Bebauungsplan Nr. 1 „Parksiedlung / Lornsenstraße“, 6. vorhabenbezogene Änderung

Stadt Schenefeld

Entscheidungsvorschläge zu den vorgebrachten Anregungen
und Hinweisen

(Proj.-Nr. 22869-001 / Stand: 06.05.2024)

Planzeichnung vom 24.01.2024

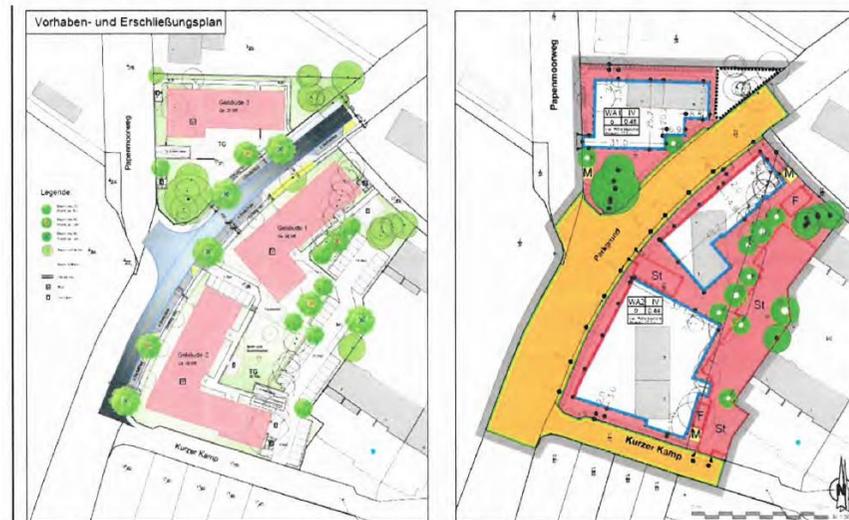
Diese Müllplätze sind in der Planzeichnung zu finden. Dort sind je Platz 4 „Müllboxen“ eingezeichnet, also Platzhalter für vier 1100 Liter Abfallbehälter. Dieser Platz ist nach meiner langjährigen Erfahrung deutlich **unterdimensioniert!**

Der Anregung wurde dahingehend Rechnung getragen, dass die Flächen der Müllsammelplätze sowohl im Vorhabenplan, als auch der Planzeichnung deutlich vergrößert wurden.
